TIPINĖ RANGOS DARBŲ SUTARTIS

Nr. 40410/540496

- 3.1. Rangovas įsipareigoja savo rizika ir savo medžiagomis (išskyrus medžiagas, nurodytas Sutarties SD priede Nr. 4) pagal Techninės specifikacijos reikalavimus, Sutartyje nurodytomis sąlygomis ir terminais atlikti šiuos darbus ir perduoti šių Darbų rezultatą, neįskaičiuojant Teikiamų medžiagų vertės ir nevertinant Rangovui parduodamų grįžtamųjų medžiagų vertės:
(2023-ESO-1266) 10 kV OL L-300 iš Žiez marių TP rekonstravimo (Kauno reg., Kaišiadorių raj.), darbai

Pirkimo procedūrų metu atlikti projekto paaiškinimai, patikslinimai, pakeitimai

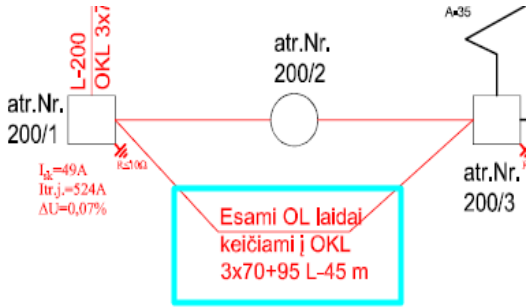
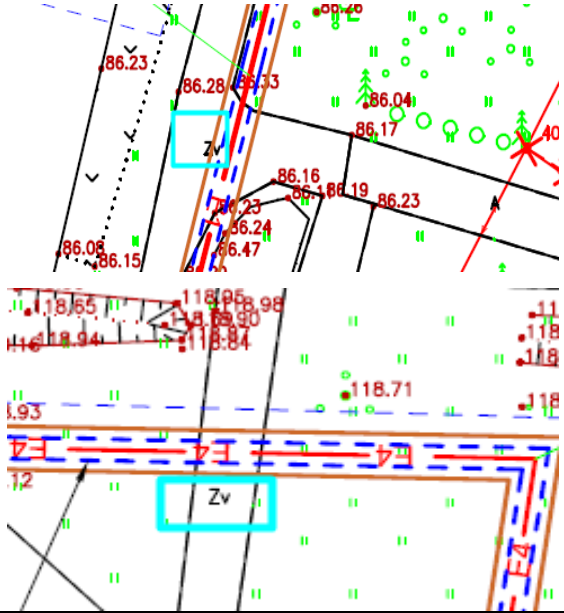
20.	* Kita	4. SPS Priedas Nr. 3	Prašome nurodyti kokiais metražais bus pateiktas užsakovo tiekėjo tiekami kabeliai 4x150mm ² ir 4x240mm ² ?	Kabelio metražas yra po 500 m ant būgno.

<i>Sutarties projektas (Specialioji dalis), Sutarties SD priedas Nr. 4</i>		Paruošiamas visas užsakyme numatytas kabelio kiekis arba gali būti parinktas pagal rangovo pageidavimą, iš anksto suderinus kiekius su tiekėju.

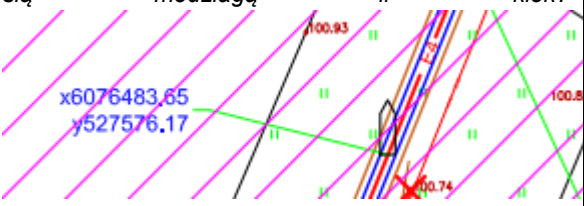
25.	* Kita	4.2. Trasų planai ir 4.1. Principinės	<i>Prašome patikslinti ar reikia keisti ar tik sumontuoti paramstį atramai 300/141? Pagal principinę schemą nurodoma, kad reikia sumontuoti paramstį, tačiau</i>	<p>Patiksliname, kad esamai atramai 300/141 reikia sumontuoti paramstį ir</p>

s schemos	<i>pagal trasos brėžinius nurodoma, kad atramą reikia pakeisti nauja.</i>	tempiamąsias girliandas. Pridedama: 4.2. Trasų planai_AKTUALI REDAKCIJA_2023-12-20.

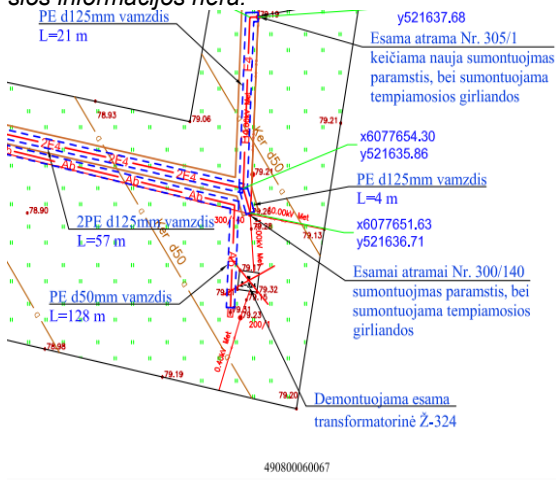
38.	0,4 kV KL		<p>Žiniaraštyje nurodyta Rangovui vertintis kabelį Al 4x240mm² -163 m., tačiau principėje schemoje suskaičiuojame 257 m.</p> <p>Žiniaraštyje nurodyta Rangovui vertintis kabelį Al 4x150mm² -1057 m., tačiau principėje schemoje suskaičiuojame 908 m.</p> <p>Prašome tikslinti kabelių ir atitinkamai vamzdžio kiekius, taip pat SD dalyje teikiamų kabelių kiekius.</p>	<p>Patiksliname, kad reikia vertintis kabelio Al 4x240mm² -163 m bei pridedame patikslintus žinaraščius ir principinę schemą.</p> <p>Patiksliname, kad reikia vertintis kabelio 4x150mm² -1089 m bei pridedame patikslintus žinaraščius ir principinę schemą.</p> <p>Patiksliname, kad SD dalyje montuojama OKL, o ne KL ir atkreipiame dėmesį, kad OKL KL lentelėje nežymimas.</p> <p>Pridedama: 5. Žiniaraštis_AKTUALI REDAKCIJA_2023-12-20; 4.1. Principinės schemos_AKTUALI REDAKCIJA_2023-12-20.</p>												
39.	0,4 kV abonentinė dalis		<p>Medžiagų ir kabelių lentelėje nurodyta, kad Rangovas turi įsivertinti Al 4x35 mm² – 84 m., tačiau principinė schemoje nurodyta, kad kabelis nueinantis iš KS/KAS4 yra Al 4x70 mm²., prašome tikslinti informaciją, nes sumaišyti kabelių diametrai su kiekiais.</p>

<p>Viso ilgis m.:</p>	KS/KAS3	74017130	4x35Al.	18	KS/KAS4	74018178	4x35Al.	60	KS/KAS4	74016414	5x16Al	60	<p>Patiksliname kad kabelis, nueinantis iš KS/KAS4, yra Al 4x35 mm² bei pridedame patikslintus žinaraščius ir principinę schemą.</p>
KS/KAS3	74017130	4x35Al.	18													
KS/KAS4	74018178	4x35Al.	60													
KS/KAS4	74016414	5x16Al	60

poz. 10., 11, 12.	<p>Žiniaraštyje nurodyta, kad montuosius kabelis AMKA 4x70+95 – 8 m., tačiau principinėje schemoje nurodytas kitas kiekis – 45 m., prašome tikslinti montuojamų kabelių kiekius.</p> 	<p>permontuojamų SKS įrenginių kiekiais.</p> <p>Prašome vadovautis patikslintuose žiniaraščiuose ir principinėje schemoje nurodytais AMKA ilgiais</p> <p>Priedama: 5. Žiniaraštis_AKTUALI REDAKCIJA_2023-12-20; 4.1. Principinės schemos_AKTUALI REDAKCIJA_2023-12-20..</p>
